Avis délibéré de l'Autorité environnementale concernant le cadrage préalable du projet CIGEO

**centre industriel de stockage réversible profond de déchets
radioactifs en Meuse / Haute-Marne**

n°Ae: 2013-62

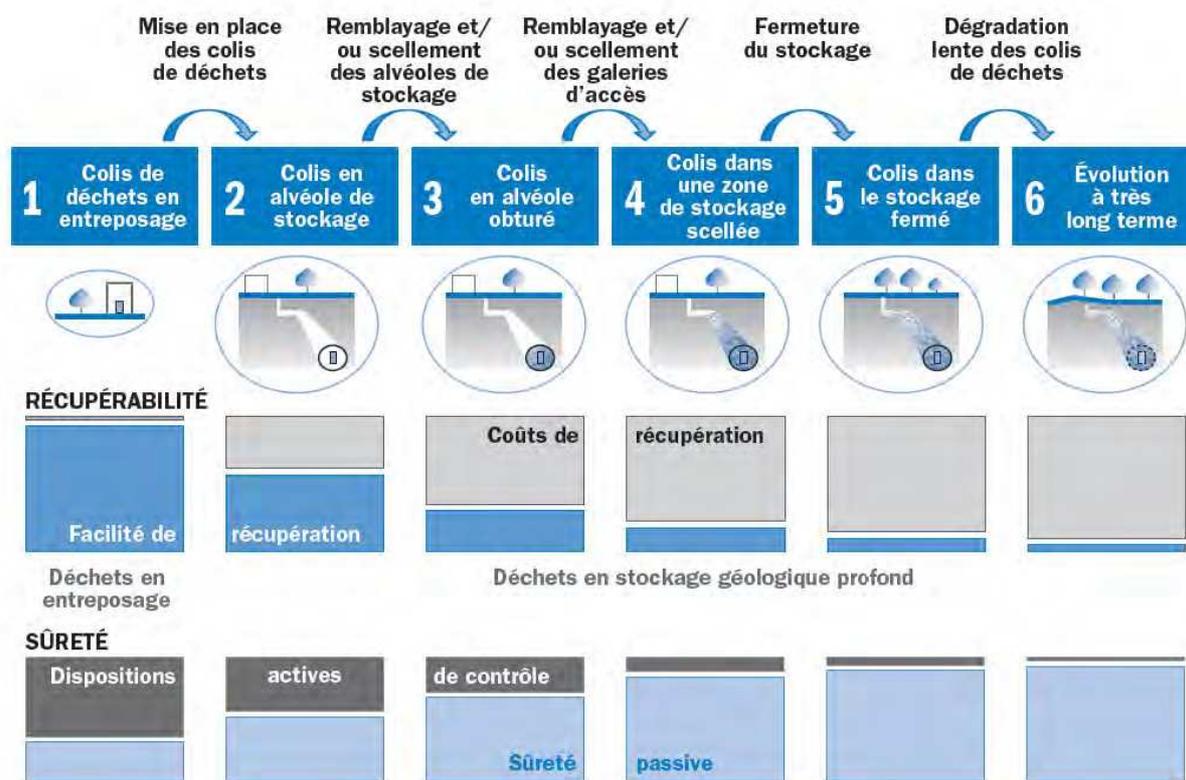
Cette récupérabilité semble assurée au stade 2 de l'échelle illustrée dans le schéma du § 1.2.2 ci dessus, voire au stade 3 si les alvéoles sont simplement fermés sans remplissage ni scellement. Le passage au stade 4 semble rendre extrêmement hypothétique la capacité de reprise des colis, et a fortiori au stade 5 qui entraîne la fermeture du stockage ; en bonne logique, et sous réserve des précisions attendues de la future loi sur la réversibilité, de tels passages aux stades 4 et 5 supposeraient des mesures législatives, dès lors qu'il serait considéré qu'ils mettent fin à la réversibilité.

L'Ae recommande de présenter pour l'essentiel trois variantes : deux variantes dites « extrêmes » au regard de la récupérabilité des colis, encadrant l'éventail des scénarios possibles, et celle qui a la préférence de l'ANDRA et que celle ci propose.

L'une des variantes extrêmes consisterait à laisser les alvéoles ouverts (niveau 2) voire fermés par une obturation aisément effaçable (niveau 3), et ce jusqu'au terme de l'exploitation du stockage, moment où se déciderait, ou non, sa fermeture définitive.

La seconde variante extrême consisterait à prévoir que tout alvéole rempli soit sans délais scellé (passage direct au niveau 4).
